## 【改善箇所説明図】

〔アスファルト乳剤散布機能を有する自動車において、シャーシフレームの強度が不足しているものがある。そのため、保安基準に適合しないおそれがある。〕

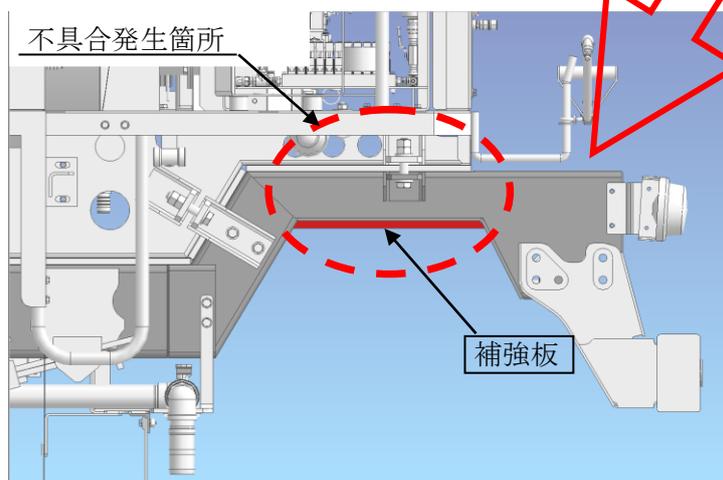
注：○は不具合発生箇所を示す。

注：□は追加する部品を示す。

シャーシフレームに補強板を追加する。
